**Ciente:** COES-SINAC

**Objeto:** Informe Final del estudio de Rechazo de Generación en las Centrales de S. Gabán y Machupicchu, ante desconexión de las líneas 1008 o 1011

**Orden:** COES-SINCAC/D – 133 – 2003

#### OBSERVACIONES Y COMENTARIOS A Informe Final Estudio Rechazo de Generación en las C.H. San Gabán II y Machupicchu, ante desconexiones en las líneas 1008 o 1011

Figura A: Comparación de la severidad de las fallas

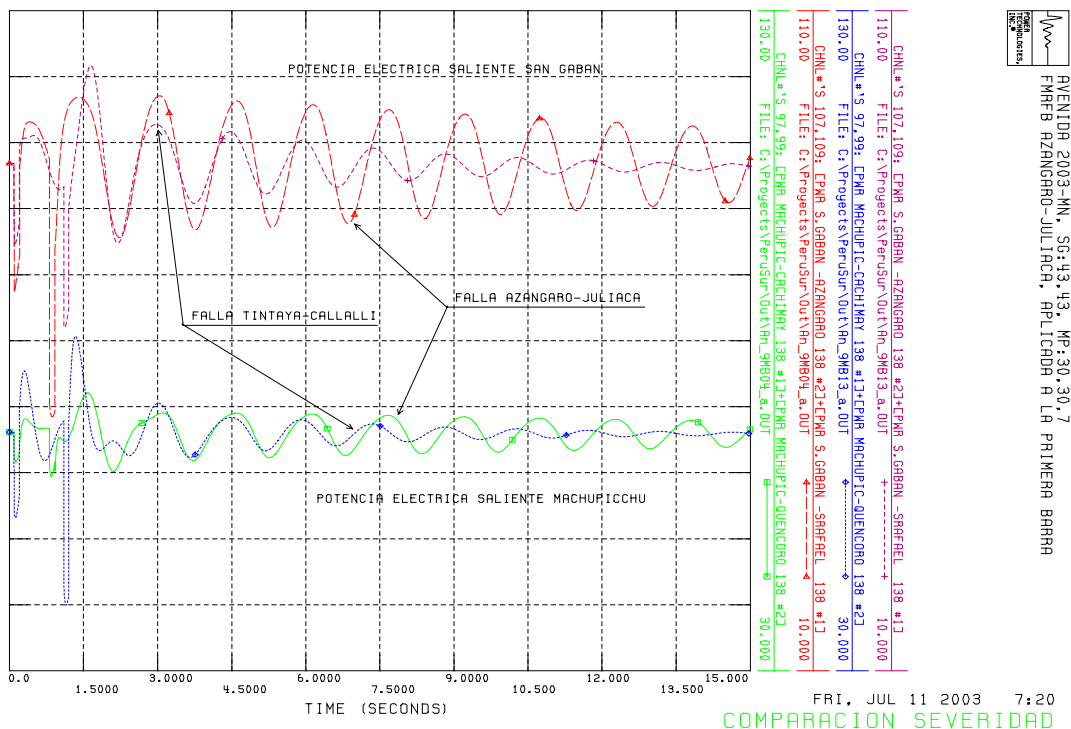
- ❖ Se menciona que el límite de producción de las centrales queda determinado por la pérdida de la línea Azángaro – Juliaca, aplicando la falla monofásica a tierra sobre el extremo Azángaro, y que la pérdida de la línea Tintaya – Callalli representa una condición menos severa. Se solicita mostrar las simulaciones que demuestran esta afirmación.

Respuesta: En el archivo Out\_x\_B9.zip (ver sitio web) están los resultados de las simulaciones de estas 2 fallas, aplicadas sobre todos los escenarios de estudio para una producción del 75 % del máximo de las centrales. La Figura A siguiente reporta los resultados de las 2 fallas para el escenario más crítico (Demanda Mínima de Avenida), contenidos en los archivos de salida An\_09MB04\_a.out (Azángaro-Juliaca) y An\_09MB13\_a.out (Tintaya-Callalli), donde se demuestra la mayor severidad de la falla sobre la línea Azángaro – Juliaca.

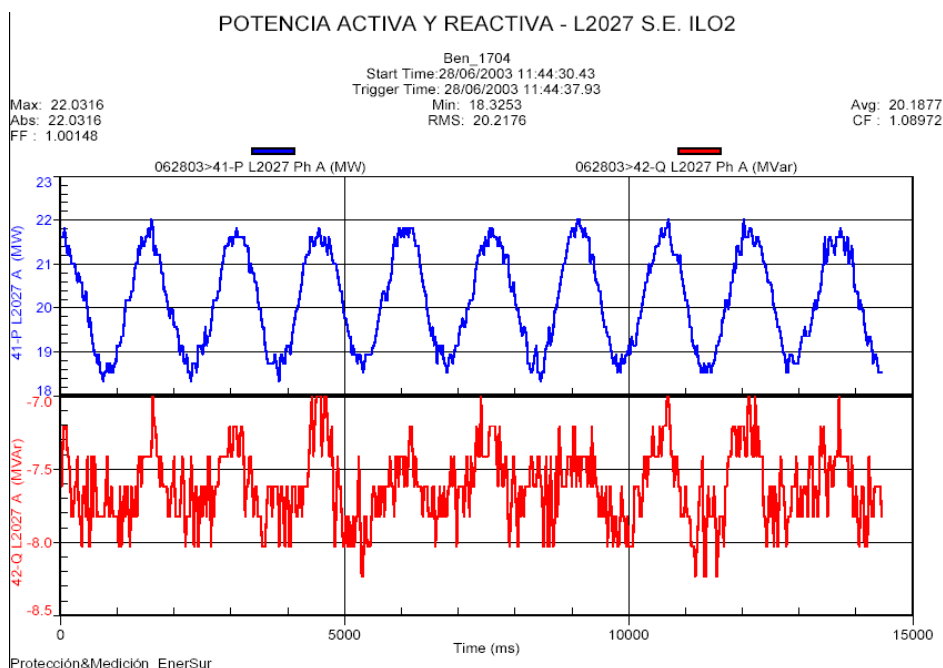
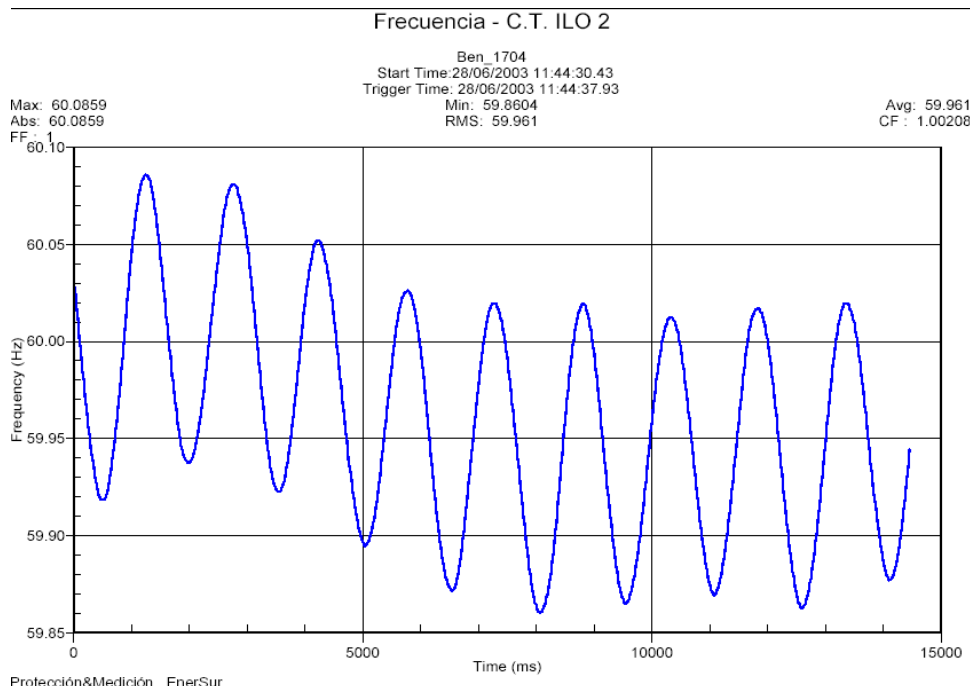
Este proceso oscilatorio se repitió a las 08:38 horas al subir la generación de la C.H. Machupicchu de 60 a 70 MW, la C.H. San Gabán se encontraba generando 30 MW,

(Comentario: Machupicchu supera el límite de 67 MW, aunque San Gabán no)

Respuesta: Aunque la severidad relativa de las fallas queda demostrada en los resultados de las simulaciones, hay otros aspectos operativos dependientes del resto del sistema que pueden intervenir en el problema. Un aspecto común a todos ellos es el estado operativo de los generadores de San Gabán y Machupicchu, según se ha recomendado en el punto 4.3.2.2:

**Figura A: Comparación de la severidad de las fallas**

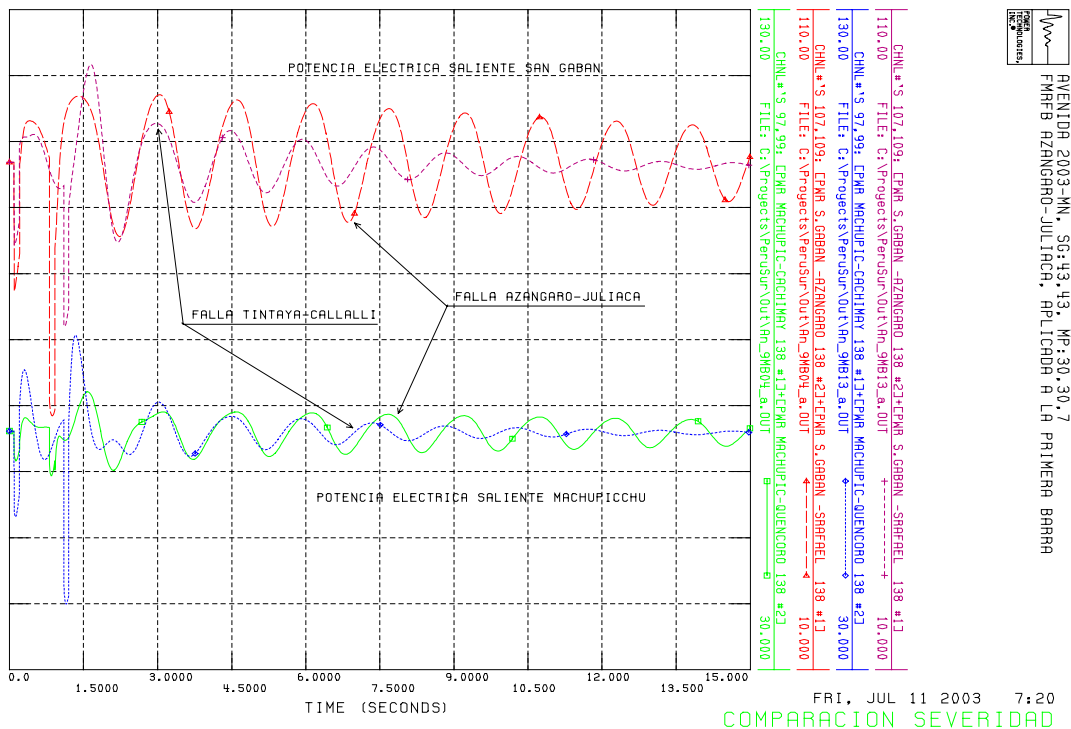
7. En el punto 4.3.2, (tercer párrafo de la pág. 10/41), se debe hacer el análisis para fallas en la línea L-1008, identificando diferencias con los eventos ocurridos con fallas de la línea L-1011.

Respuesta: El análisis se hizo para la línea 1008, y se obtuvo un menor impacto. La comparación de los eventos consta en el archivo Out\_x\_B9.zip (ver sitio web), donde están los resultados de las simulaciones de estas 2 fallas aplicadas sobre todos los escenarios de estudio para una producción del 75 % del máximo de las centrales. La Figura A siguiente reporta los resultados de las 2 fallas para el escenario más crítico (Mínima demanda de Avenida), contenidos en los archivos de salida An\_09MB04\_a.out (Azángaro-Juliaca) y An\_09MB13\_a.out (Tintaya-Callalli), donde se demuestra la mayor severidad de la falla sobre la línea Azángaro – Juliaca.

**Figura B: Comparación de la severidad de las fallas vista en Machupicchu**

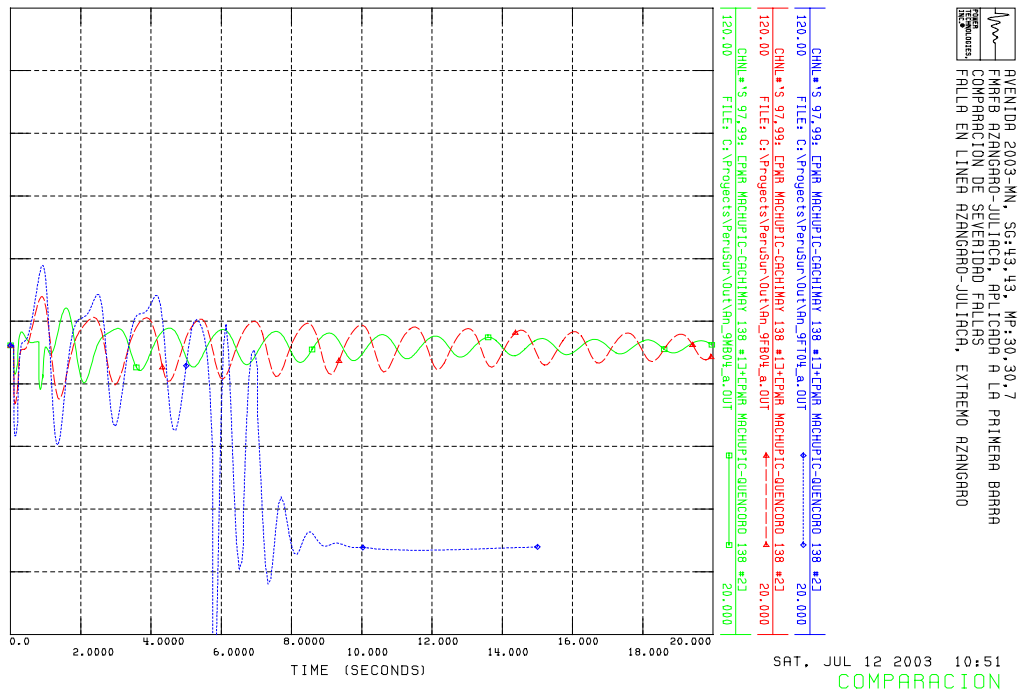
17. Incluir una figura similar a la figura denominada fig. 4 de la CH Machupicchu.

Respuesta: La Figura B contiene los datos solicitados, en la misma escala que la Figura 4. Como se observa, las amplitudes de las oscilaciones para cada falla son sensiblemente menores.

**Producción San Gaban vs. Machupicchu [%]**

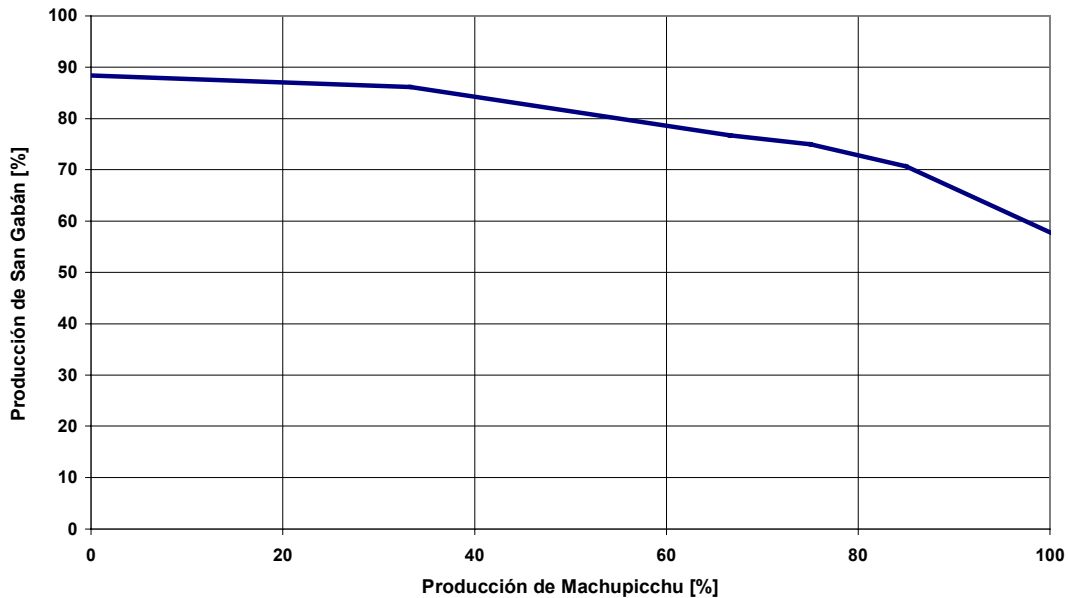
18. En el numeral 4.3.2 se debe especificar con mayor detalle los datos mostrados en la figura Fig.5, e indicar por que es que no se mantuvo primero la CH Machupicchu y luego se iba incrementando paulatinamente la generación de la CH San Gabán II. En este mismo numeral se debe explicar como es que se obtuvo la máxima producción del conjunto.

Respuesta: Los datos de la Figura 5 (que aquí se repite), indican cuanto debe producir como máximo una central a partir del despacho de la otra central. El resultado hubiese sido el mismo con independencia de cual es la central que se fijara
